## 議案第 5 1 号

### 瑞穂町図書館改修工事請負契約の変更契約について

### 瑞穂町図書館改修工事請負契約の変更契約

工事件名：瑞穂町図書館改修工事  
 工事箇所：東京都西多摩郡瑞穂町大字石畑1962番地

○補修等箇所の一例(現場写真) ※凡例  :クラック  :土壌入替え範囲

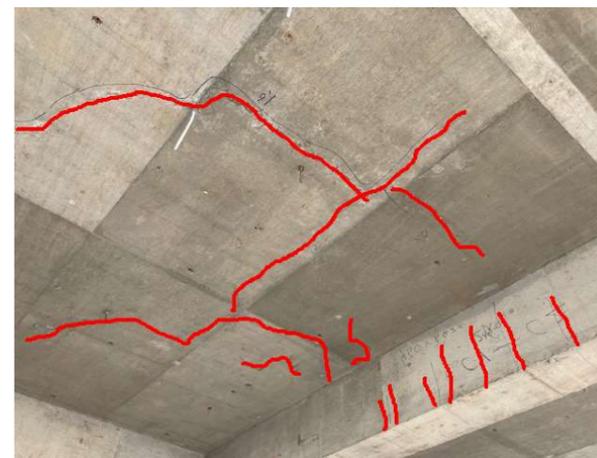
- 1 既存東棟1階、2階 コンクリート躯体補修
  - (1)内 容：内部・外部クラック補修
  - (2)工法(数量)：樹脂注入工法(72m)、Uカット充填工法(154m)
- 2 既存西棟1階、2階 コンクリート躯体補修
  - (1)内 容：内部・外部クラック補修
  - (2)工法(数量)：樹脂注入工法(51m)、Uカット充填工法(45m)
- 3 土壌入替え作業(80㎡)
  - (1)ガラ等混入土：積込、運搬、分別処分
  - (2)良 質 土：積込、運搬
